AJUNTAMENT DE VALÈNCIA
ÀREA DE DESENVOLUPAMENT I RENOVACIÓ
URBANA I HABITATGE

CORRECCION DE ERRORES DEL PLAN ESPECIAL

CABANYAL-CANYAMELAR

SEPTIEMBRE 2025

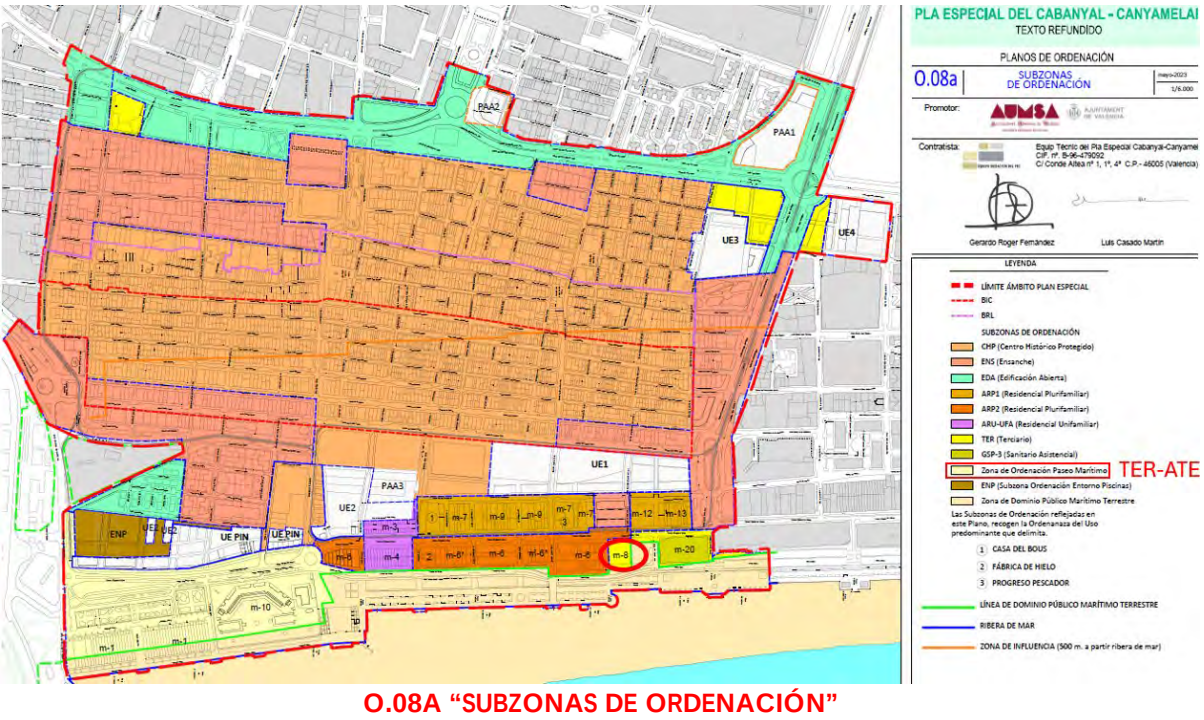
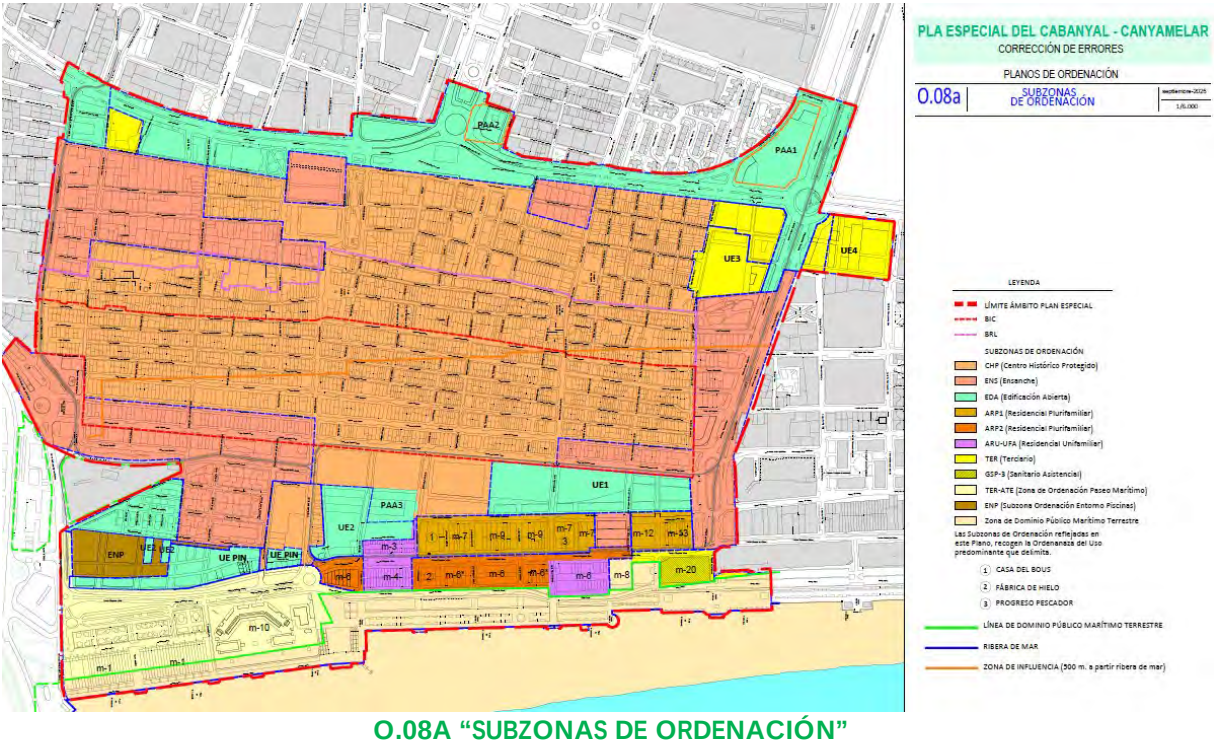
Se detecta en manzana 406 (m-8) **error material**, en la asignación de subzona, en el plano O.08A “SUBZONAS DE ORDENACIÓN” por diferir con respecto a la otorgada en el instrumento de planeamiento del PE Paseo Marítimo, en el cual se asigna TER, debiendo corregirse por “TER-ATE””

Se ajusta la trama de la manzana m-8 al color de la subzona “Terciario-ATE” que le corresponde en coherencia con las determinaciones, de aplicación subsidiaria, del Plan Especial del Paseo Marítimo que se deben observar evitando la incongruencia entre los documentos.

O.08C.2"ZONIFICACIÓN"

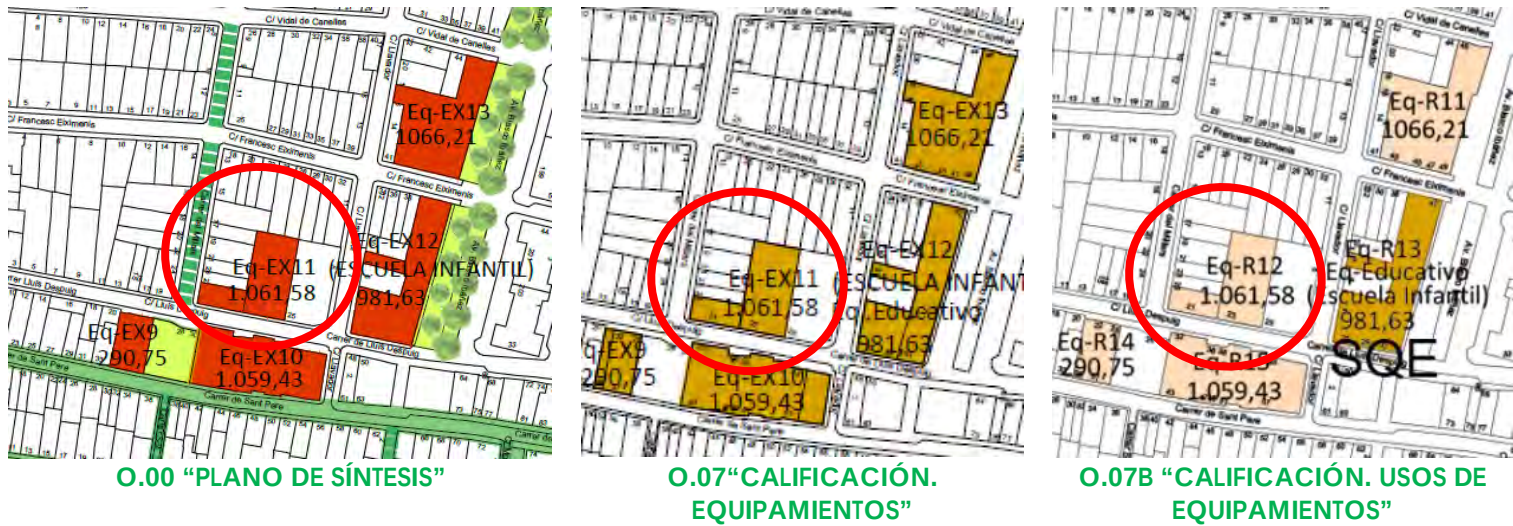
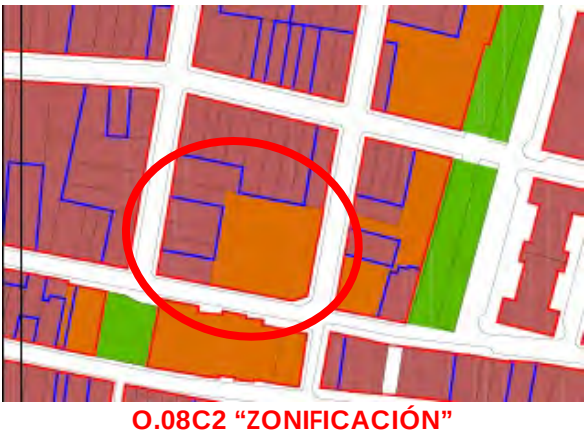
Se detectan en parcelas sitas en Luis Despuig, 21 y 25, **errores materiales y discrepancia** entre

- O.00 “PLANO DE SÍNTESIS”,
- O.07“CALIFICACIÓN. EQUIPAMIENTOS”
- y O.07B“CALIFICACIÓN. USOS DE EQUIPAMIENTOS”

en todos ellos aparece correctamente asignados usos y calificaciones, si bien la superficie que consta en la tabla del plano O.07 correspondiente al EQ-EX11 es errónea:

- Mientras que en el plano O.08C.2“ZONIFICACIÓN”, se invierte erróneamente la asignación de tramas trama residencial y dotacional entre las parcelas sitas en Luis Despuig, 21 y 25

EQUIPAMIENTO EXISTENTE	
EQ-EX1	3.767,23 m²s
EQ-EX2	425,59 m²s
EQ-EX3	1.393,80 m²s
EQ-EX4	1.121,58 m²s
EQ-EX5	1.158,40 m²s
EQ-EX6	2.385,54 m²s
EQ-EX7	580,39 m²s
EQ-EX8	3.569,35 m²s
EQ-EX9	290,75 m²s
EQ-EX10	1.059,43 m²s
EQ-EX11	684,82 m²s

Se corrige el plano O.08C2 "ZONIFICACIÓN" y la TABLA DEL PLANO O.07 correspondiente al EQ-EX11

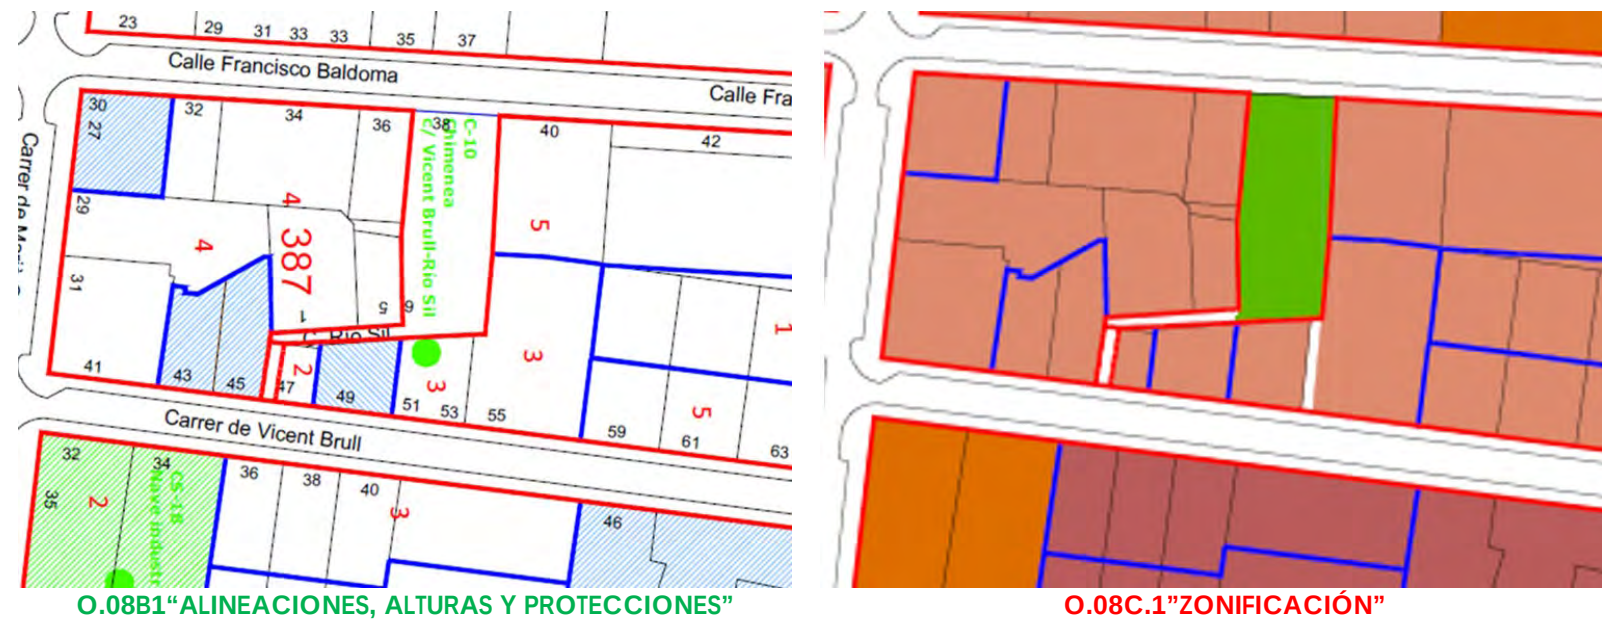
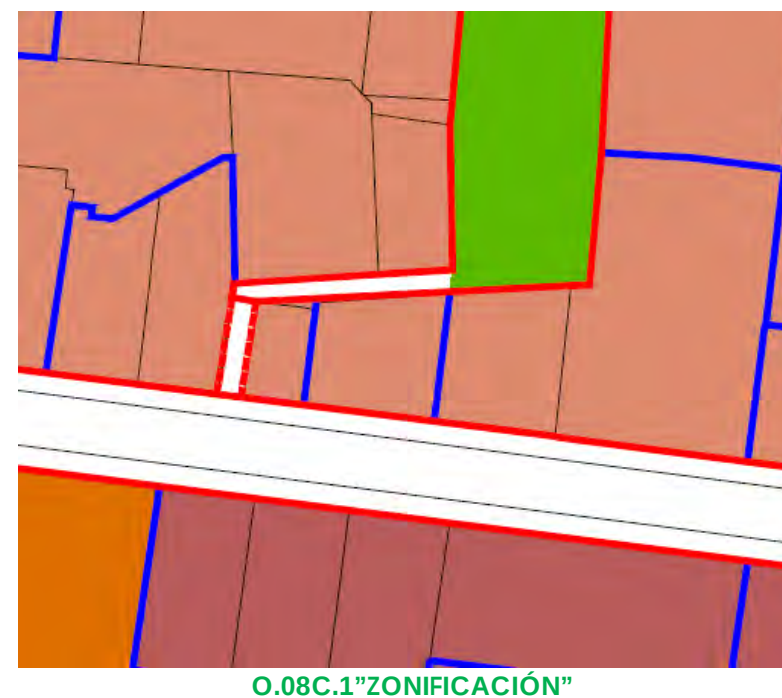
Se detecta en Vicente Brull 55 **discrepancia** entre:

- el plano O.08B1 "ALINEACIONES, ALTURAS Y PROTECCIONES"
- y el plano O.08C.1 "ZONIFICACIÓN". En el que aparece grafiado callejón inexistente en la actualidad y que no se contempla en el plano O.08B1 anterior. Por ello, debe eliminarse el callejón grafiado en Vicente Brull 55, completando la parcela con la calificación ENS

Se corrige, eliminando callejón inexistente, por coherencia con el plano O.08A "SUBZONAS DE ORDENACIÓN" del PEC aprobado, en el que aparece la correctamente grafiado

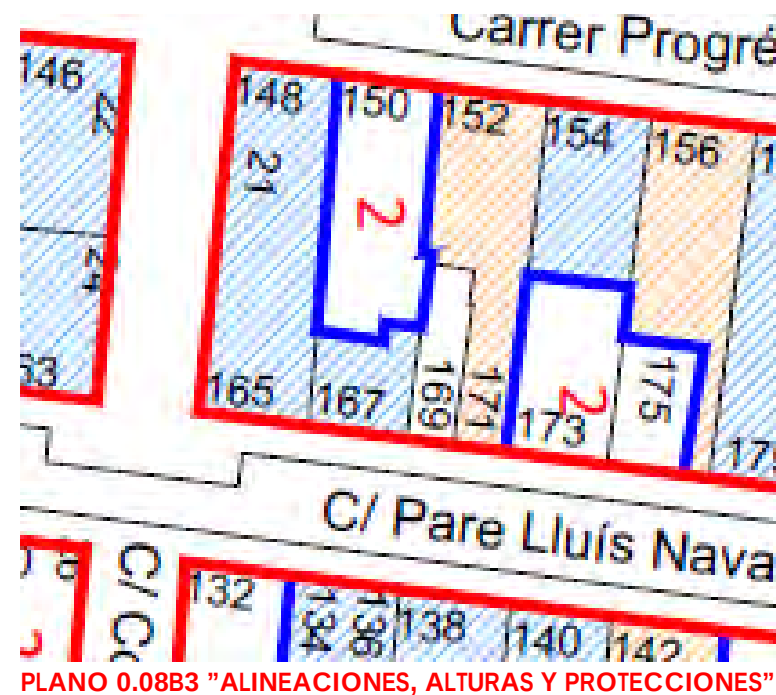
Se detecta en calle San Pedro 67

discrepancias y falta de asignación de parámetros urbanísticos, entre:

- el plano O.08B2 "ALINEACIONES, ALTURAS Y PROTECCIONES", establece correctamente la alineación en la parcela si bien no se rotula la asignación de 2 plantas

- O.08A "SUBZONAS DE ORDENACIÓN". En el cual debe corregirse la alineación en coherencia con el plano anterior
- O.08C2 "ZONIFICACIÓN". En el cual aparece correctamente grafiada la alineación si bien no se asigna la trama correspondiente a la zona CHP

- Se corrige la alineación en los planos O.01 "ESTRATEGIAS DE ORDENACIÓN", O.07 "INFRAESTRUCTURA VERDE" y O.08A "SUBZONAS DE ORDENACIÓN".y
- Se asignan 2 plantas en el plano O.08B2 "ALINEACIONES, ALTURAS Y PROTECCIONES".
- Se asigna trama correspondiente a la zona del resto de la manzana en plano O.08C2 "ZONIFICACIÓN".

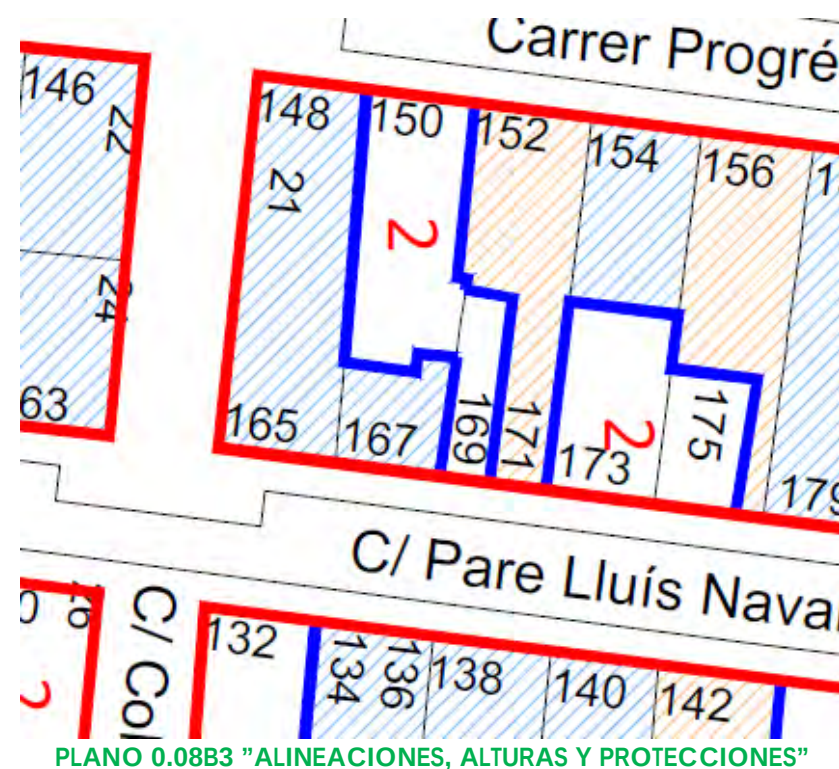
Se detecta en edificación sita en Padre Luis Navarro 169, falta de asignación de alturas en plano:

- O.08B3"ALINEACIONES, ALTURAS Y PROTECCIONES". Debiendo asignarse 2 plantas a la referida parcela.

Se asignan 2 plantas en el plano O.08B3, evitando la indeterminación y a la vista de la obviedad de la determinación de número de plantas en el propio inmueble existente y en su entorno inmediato.

- O.08B2.1 "ALINEACIONES, ALTURAS Y PROTECCIONES".
- O.08C2.1 "ZONIFICACIÓN".

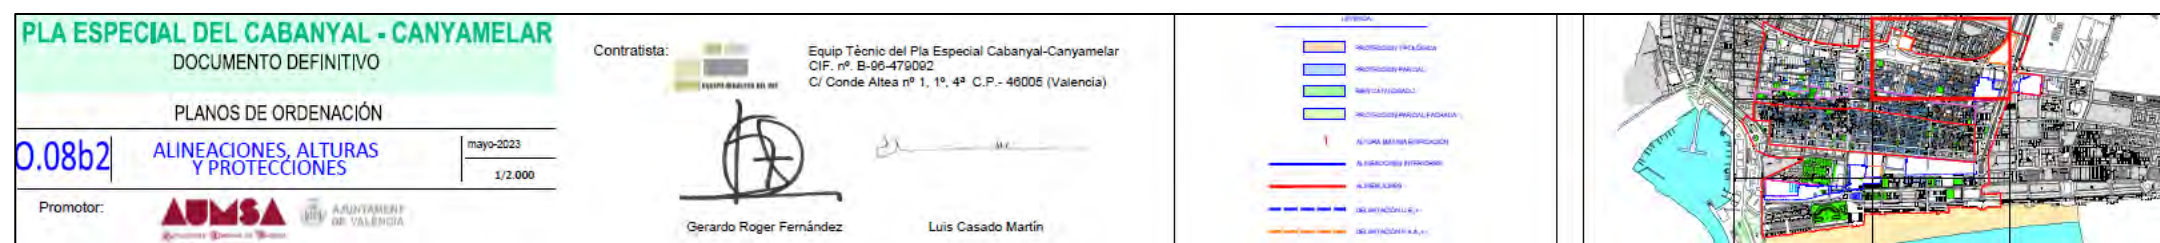
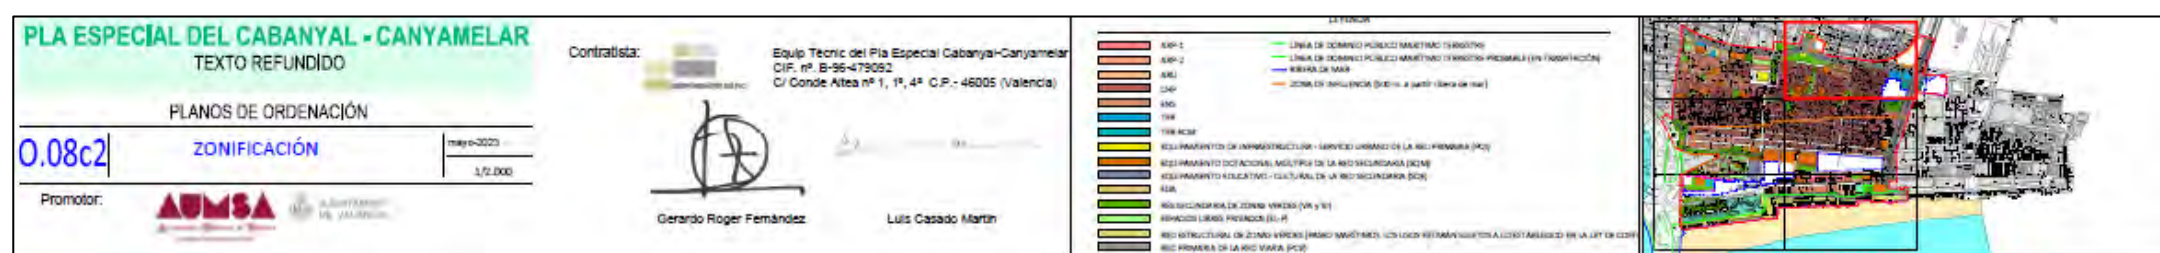
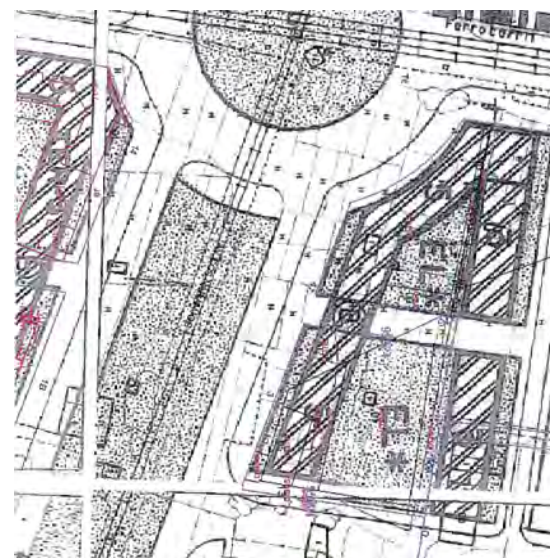
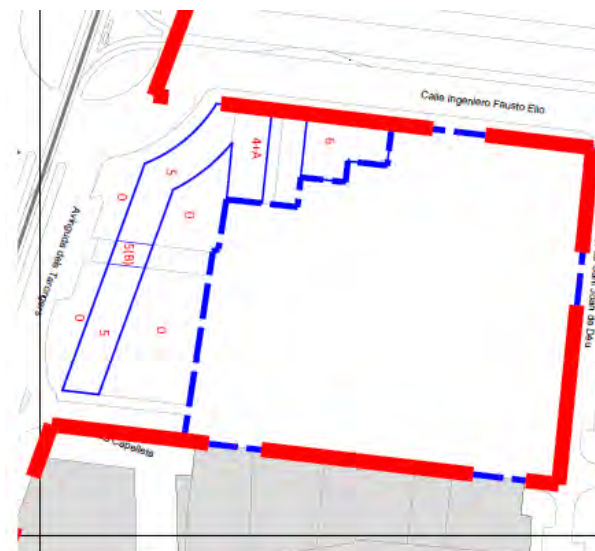
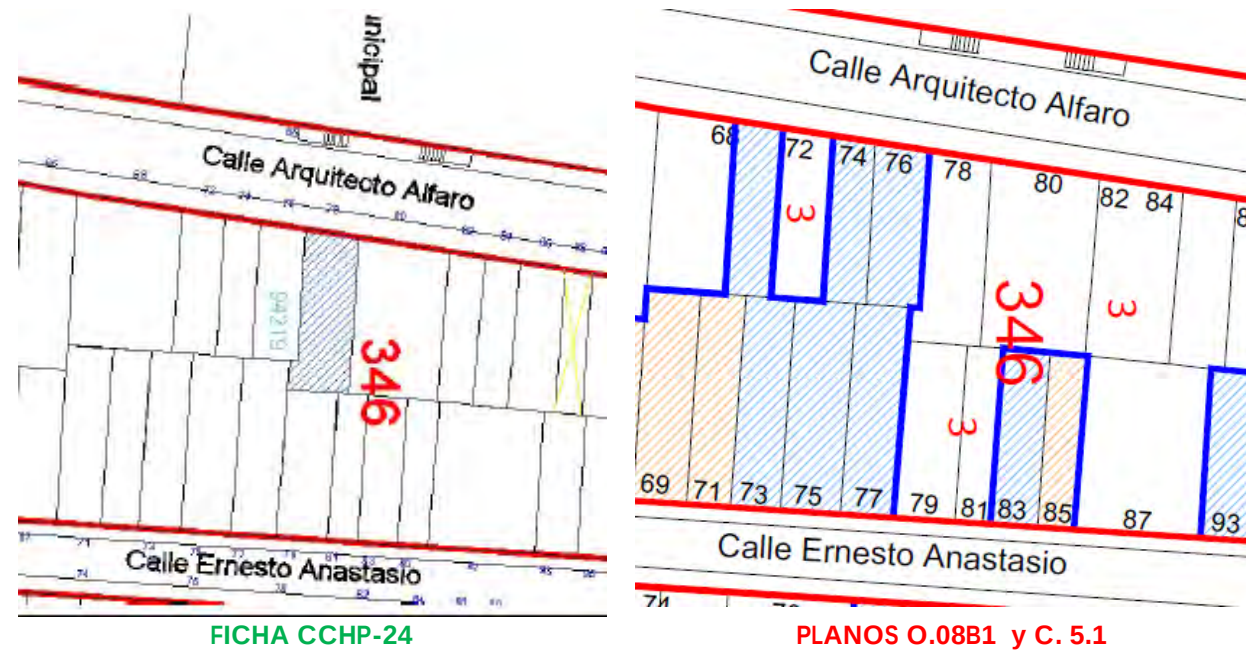
Se detecta en la manzana recayente a frente norte de la Avenida de los Naranjos **falta de encuadre** en las series de planos O.08B "ALINEACIONES, ALTURAS Y PROTECCIONES" y O.08C "ZONIFICACIÓN" a escala 1/2000.

EN LA SERIE O.08B "ALINEACIONES, ALTURAS Y PROTECCIONES" NO EXISTE ENCUADRE

EN LA SERIE O.08C "ZONIFICACIÓN" NO EXISTE ENCUADRE

Se adoptan las determinaciones del PGOU de 1988 (actualmente ya dispone de licencia)

Las cuales se incorporan a dos nuevos encuadres en las series O.08By O.08C

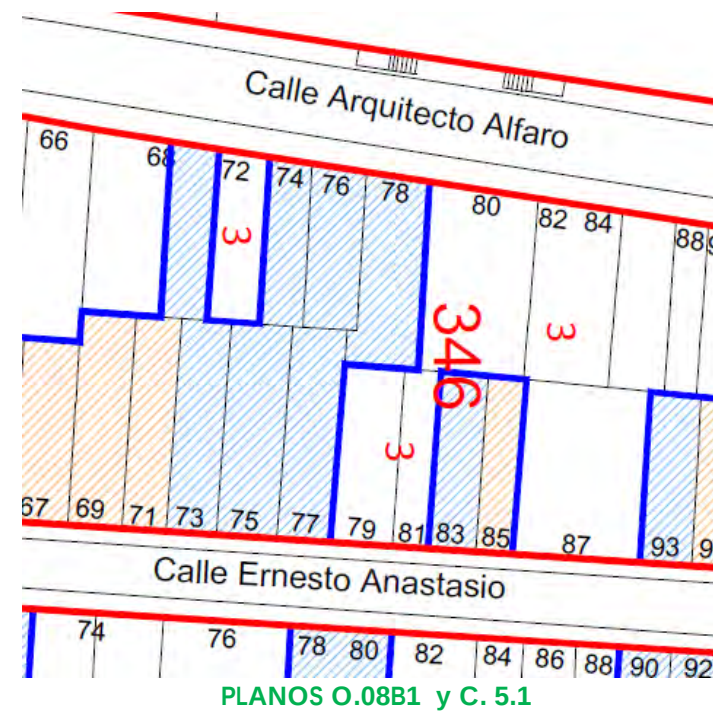
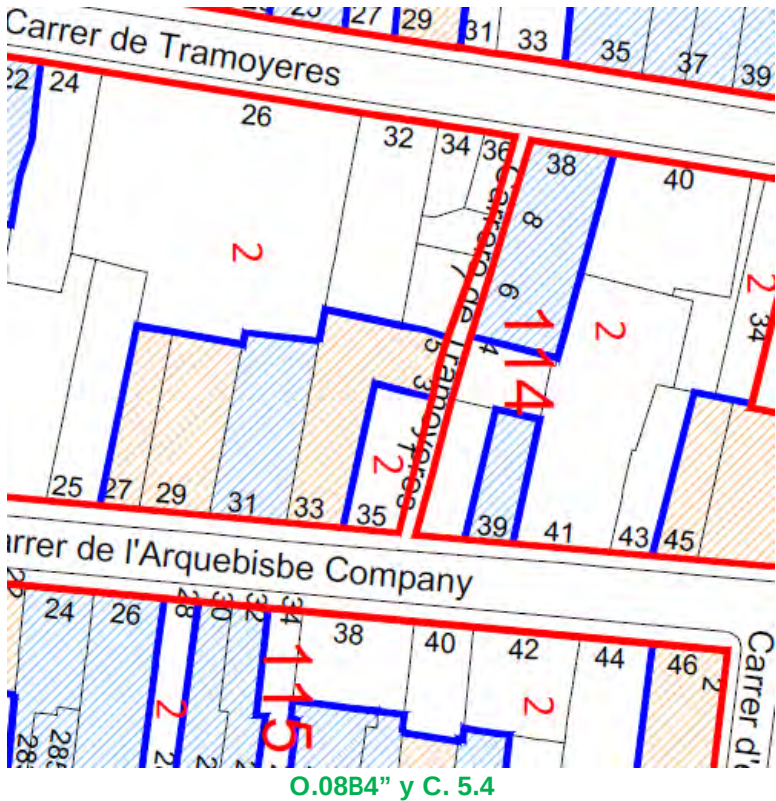
Se detecta de la parcela sita en calle Arquitecto Alfaro 78, **discrepancia** entre:

- la FICHA DE PROTECCIÓN CCHP-24 en la que aparece correctamente protegido el inmueble
- y los planos O.08B1 "ALINEACIONES, ALTURAS Y PROTECCIONES" y C. 5.1 "EMPLAZAMIENTO DE LOS BIENES CATALOGADOS" en los que erróneamente no se grafía la trama de la protección

Se grafía la trama de la protección de acuerdo con la ficha

O.08B2 "ALINEACIONES, ALTURAS Y PROTECCIONES" y C. 5.2 "EMPLAZAMIENTO DE LOS BIENES CATALOGADOS"

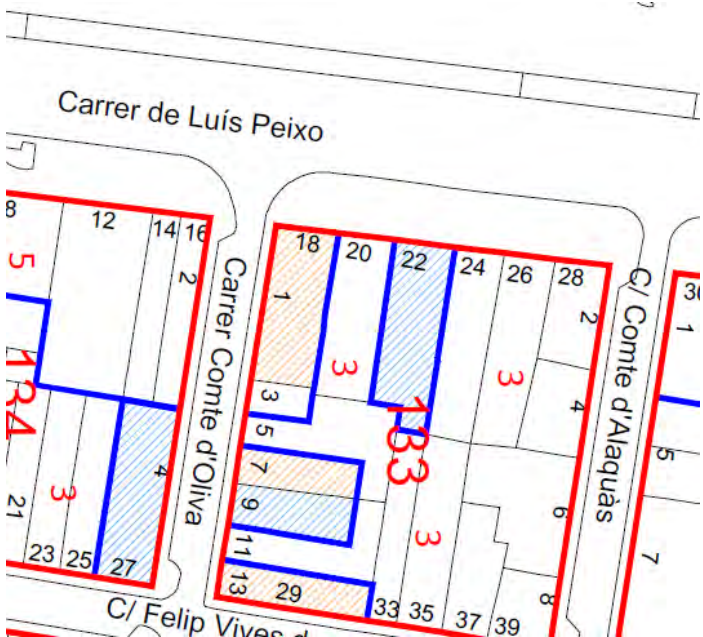
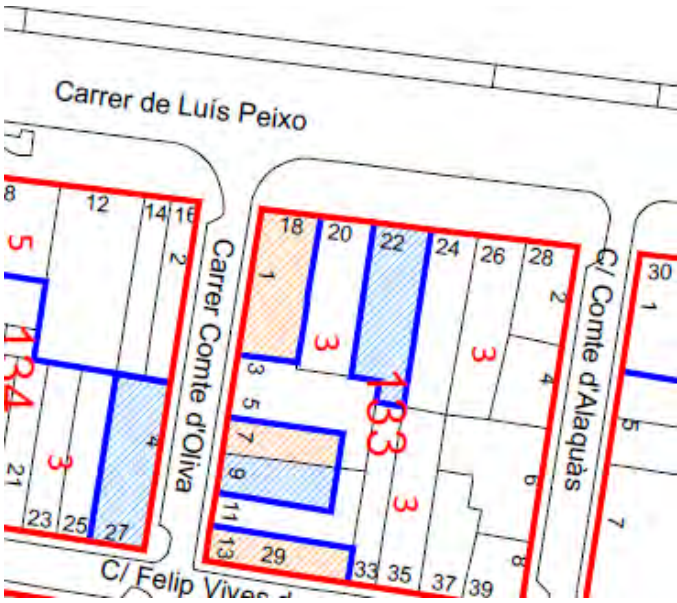
Se detecta en la parcela sita en calle Luis Peixó, 18, **discrepancia** entre:

- la FICHA DE PROTECCIÓN CCHP-144 en la que aparece correctamente protegido el inmueble dado que se ajusta a la geometría de la parcela catastral
- y los planos O.08B2 "ALINEACIONES, ALTURAS Y PROTECCIONES" y C. 5.2 "EMPLAZAMIENTO DE LOS BIENES CATALOGADOS" en los que erróneamente no se grafía la trama de la protección completa tal y como aparece en la ficha

Se ajusta la protección a la geometría de la parcela catastral
